Název a číslo stavby: **Tramvaj Plotní - soubor staveb - etapa 2-4**

Věc: Vyjádření k předložené ZBV č. 3/45.3 – SO 100.20.2-2/1 – 4ZM2 nové oplocení

Změnový list

SO 100.20.2-2/1

778
 SITUACE
 Příloha č. 14
 60,00
 80,00
 1800 00
 TK 0,79549
 00,00
 20,00
 830 00
 350 11
 40,00
 60,00
 7 00
 80,00
 00,00
 188

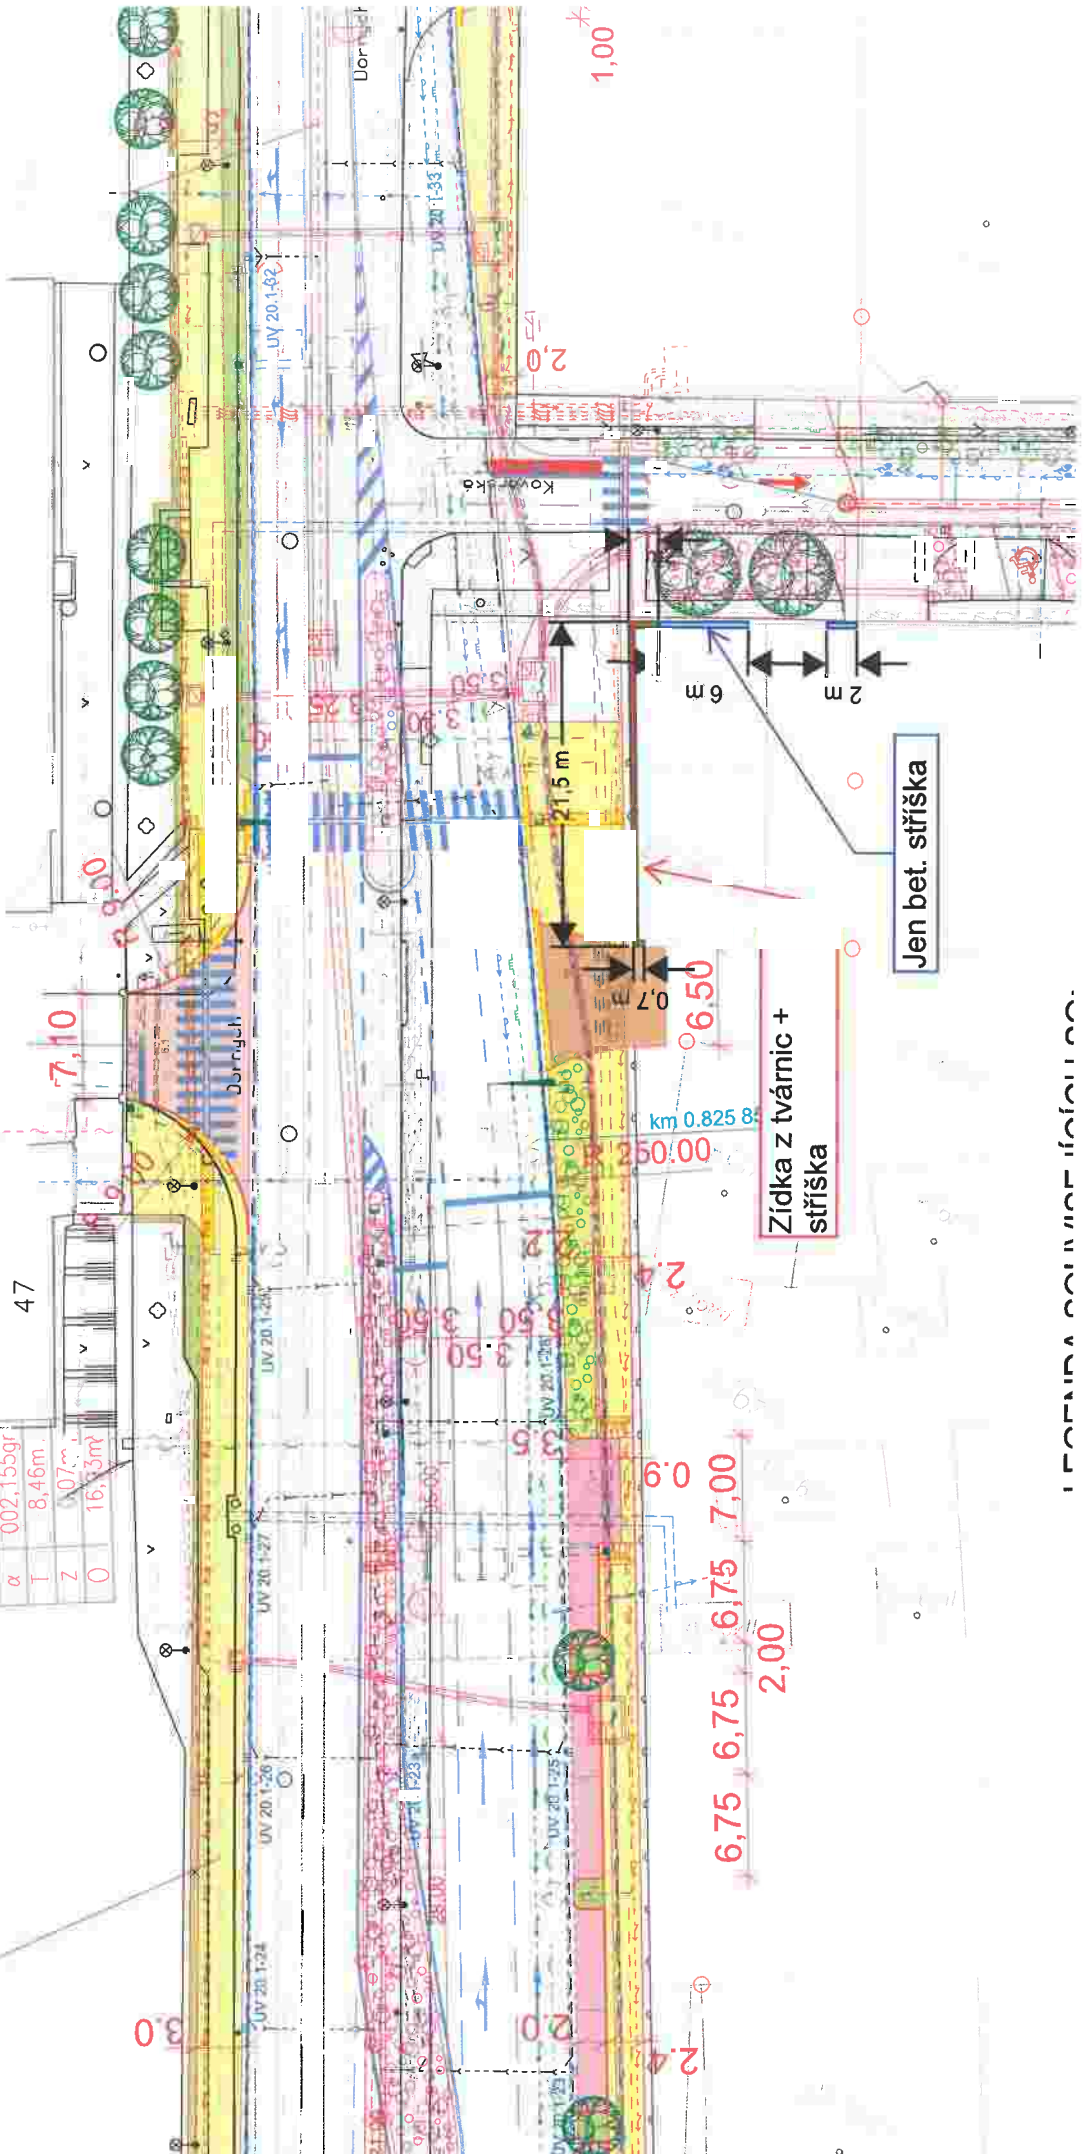
Dále také byla vybudována plotová zídka u fy Impromat, která nebyla součástí zadávací dokumentace. Mezi firmou Impromat a investorem stavby byla uzavřena dohoda o zbudování plotové zídky kolem firmy (situace - příloha č. 14). Dohoda byla uzavřena až po uzavření zadávací dokumentace stavby do veřejné soutěže.

Plotová zídka Impromat: založení na základových pasech: 0,4 x 0,9 m; plotová zídka se základem ze štípaných tvárnici výšky 1,5 m v délce 24,2 m, plotová stříška v délce 32,2 m.
